Rekonstrukce vozovny Slovany Plzeň, Slovanská alej 35

ROZPOČET KE ZMĚNOVÉMU LISTU Č.:

22

Vyjádření projektanta ke změnám SO ODT11/3 PDPS x RDS

Situace vyznačení změn (přípočty, odpočty)

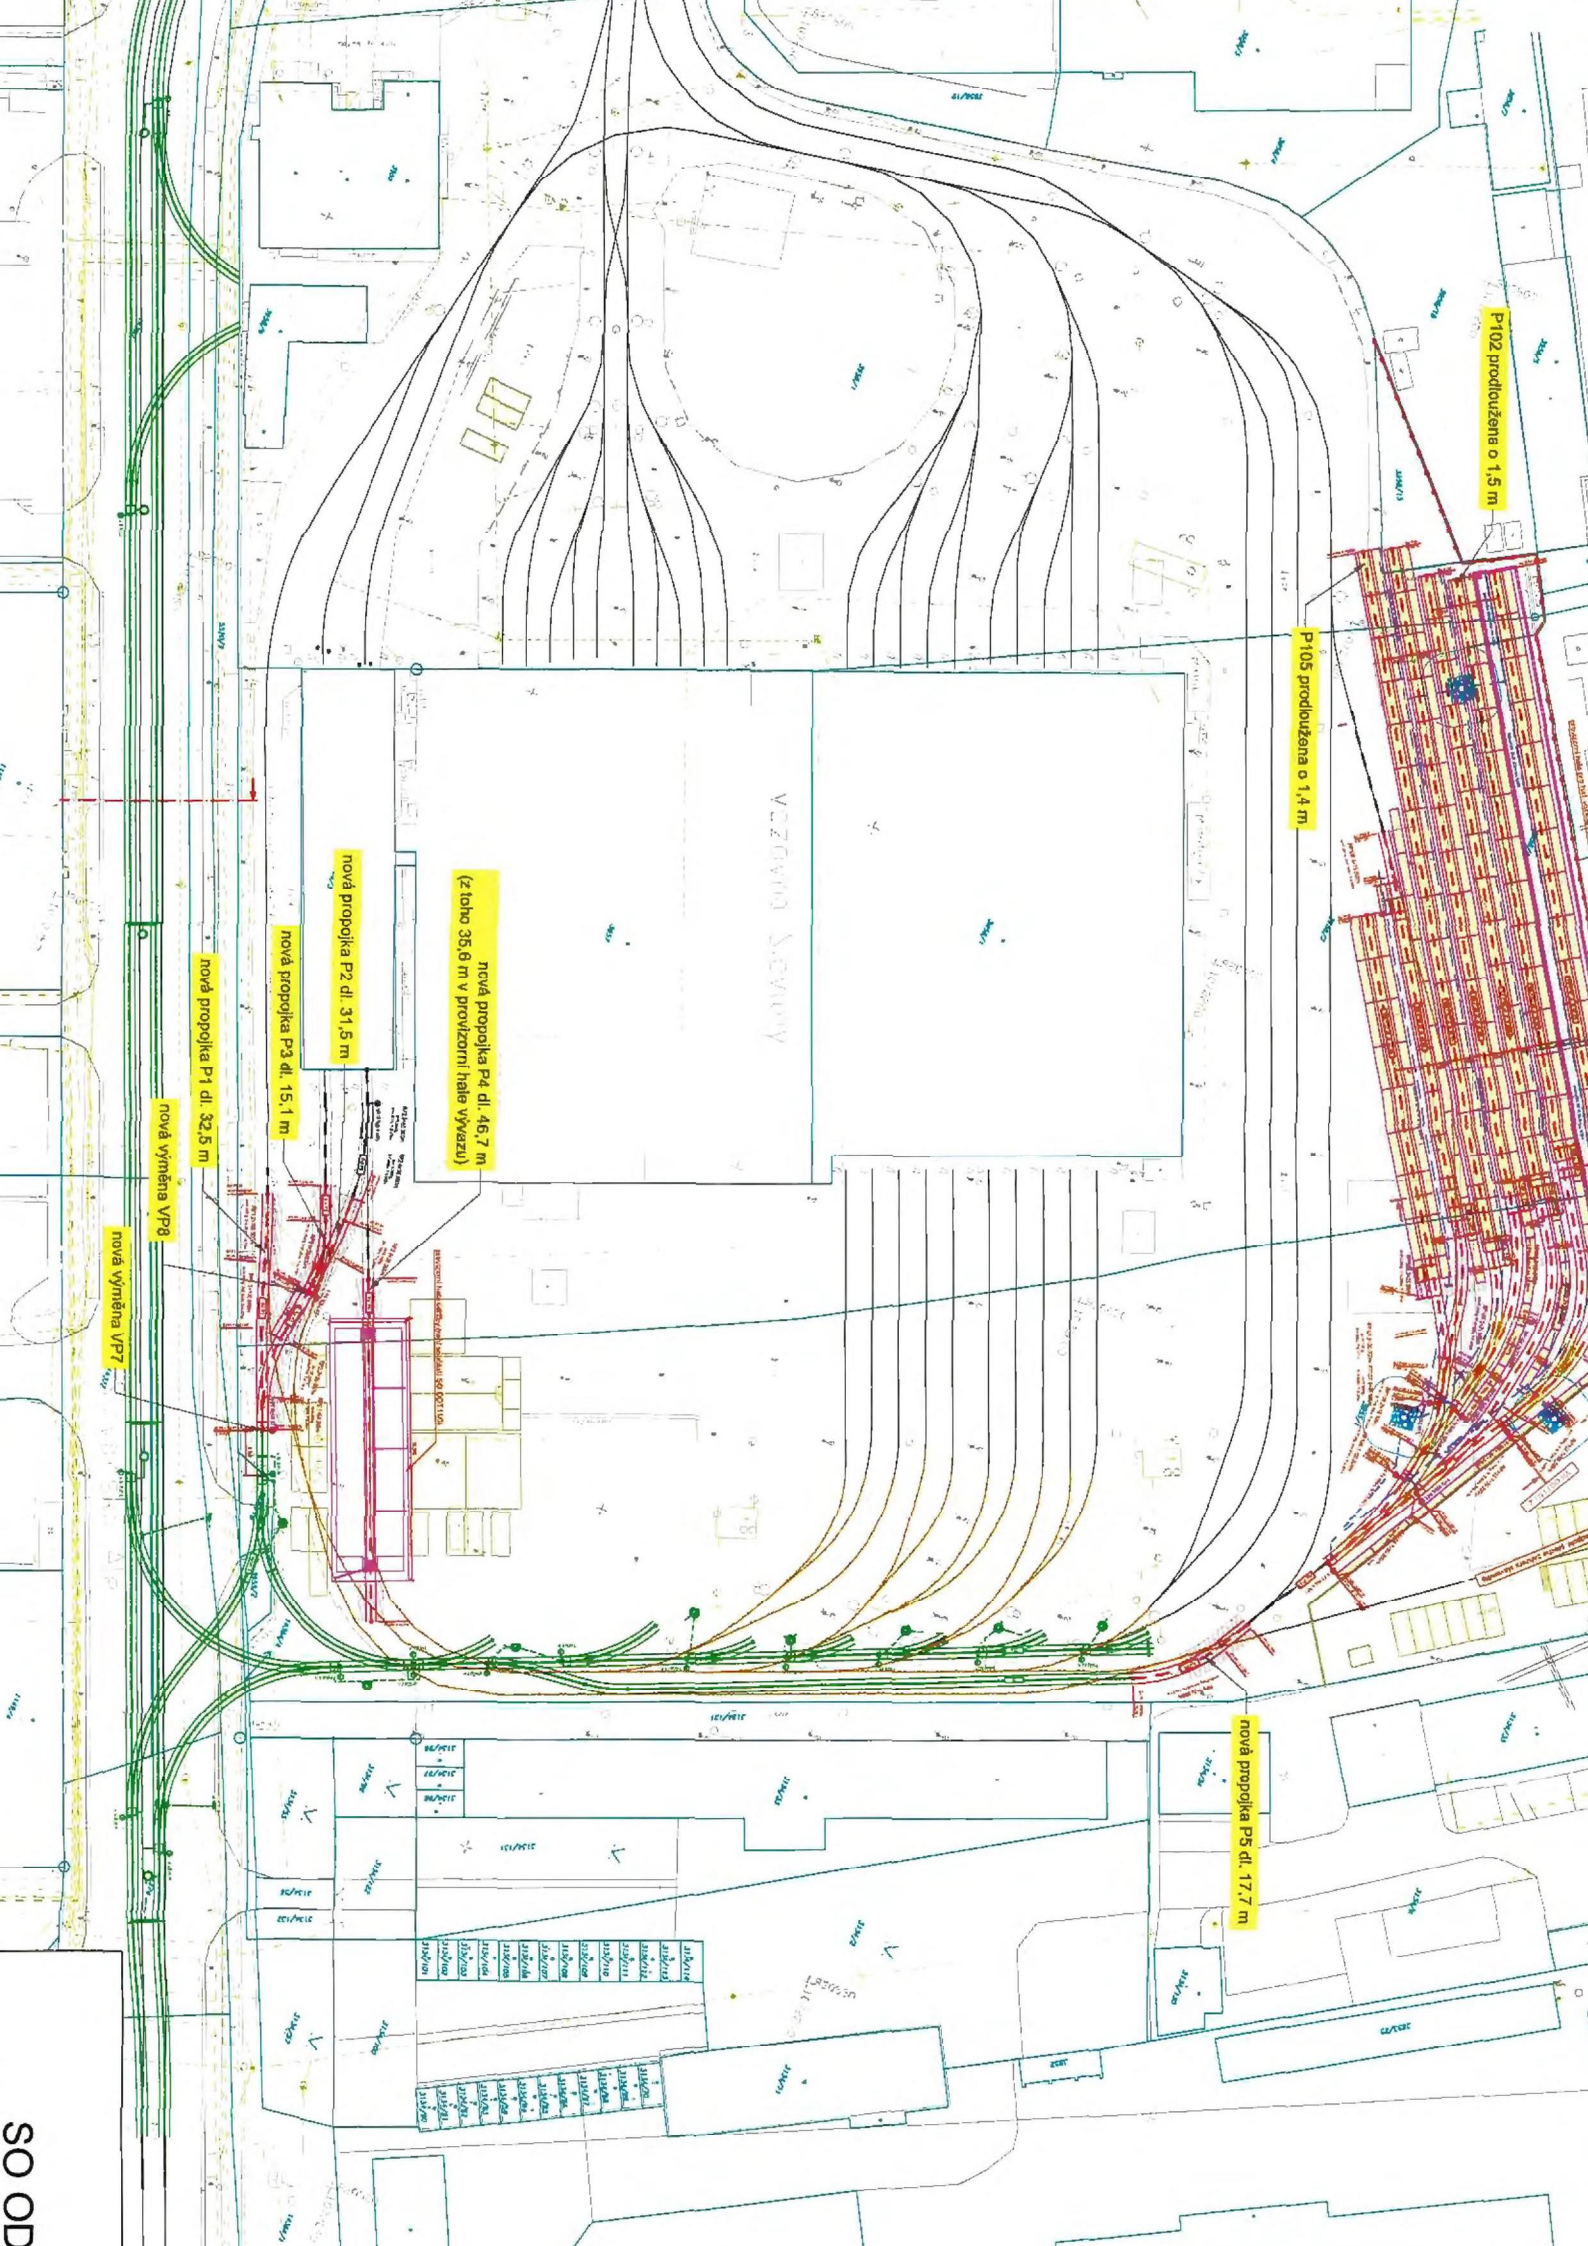
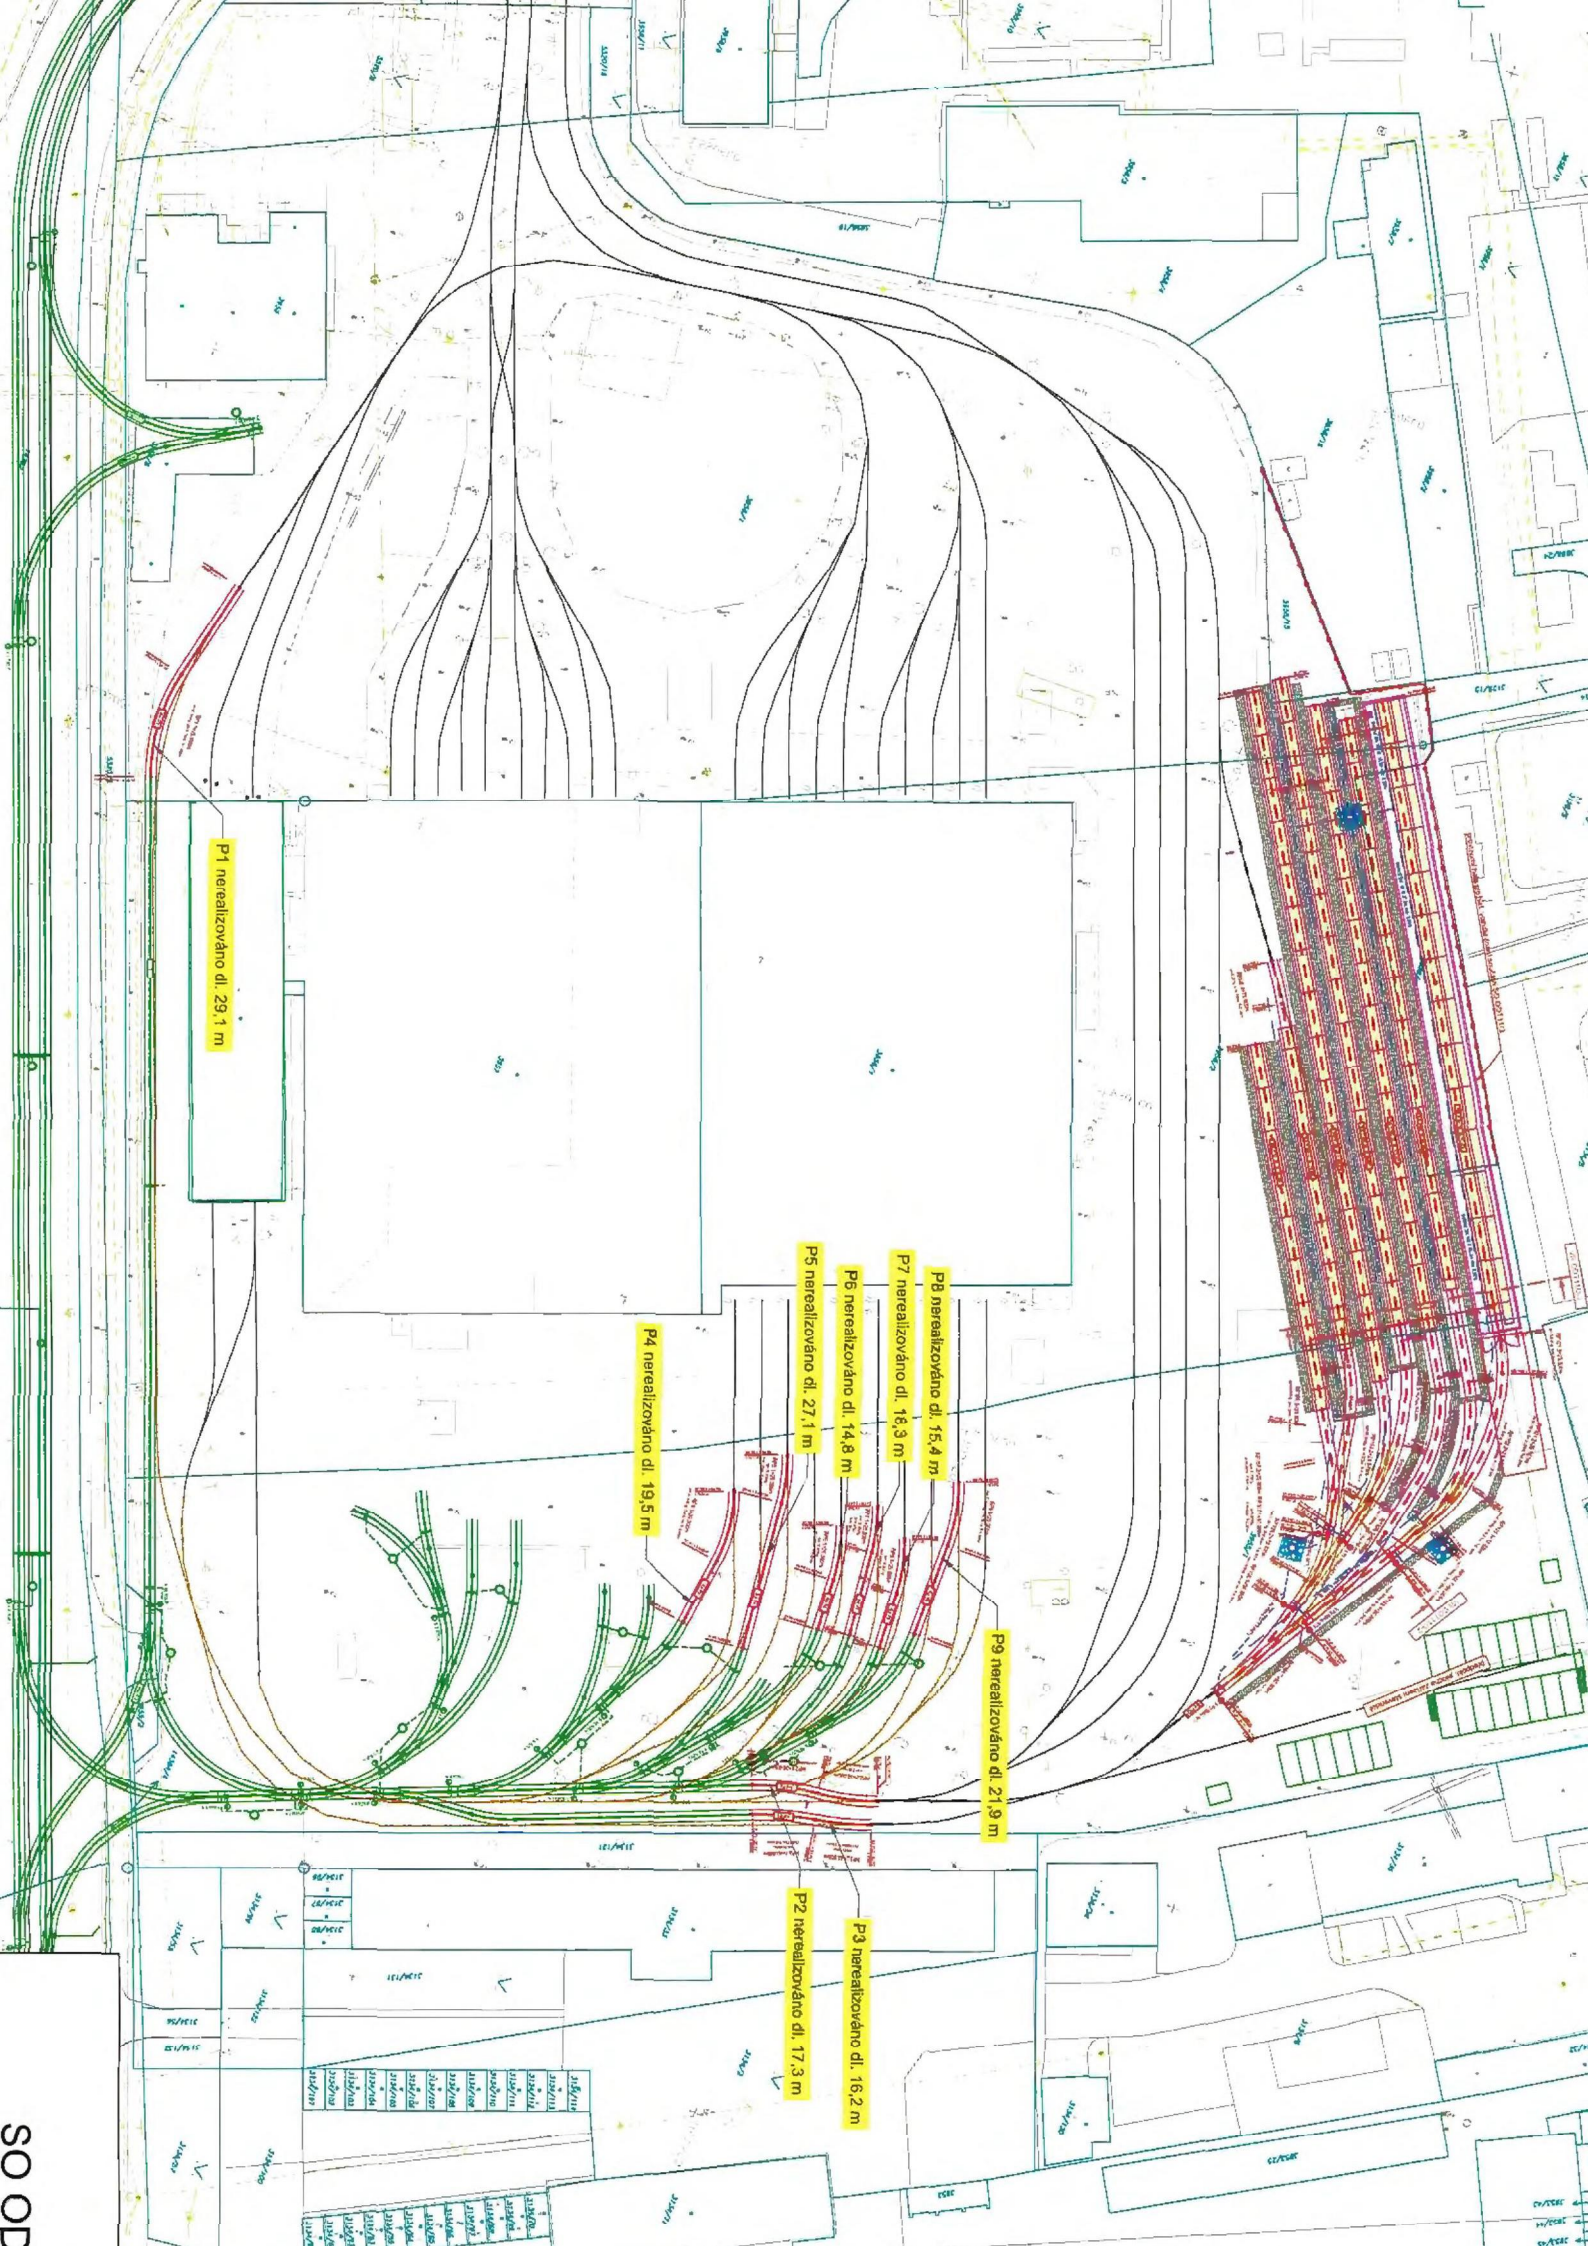
P1 nonrealizzato di 29,1 m

P4 nonrealizzato di 19,5 m

P5 nonrealizzato di 27,1 m

P6 nonrealizzato di 14,8 m

P7 nonrealizzato di 16,3 m

P8 nonrealizzato di 15,4 m

P9 nonrealizzato di 21,9 m

P2 nonrealizzato di 17,3 m

P3 nonrealizzato di 16,2 m
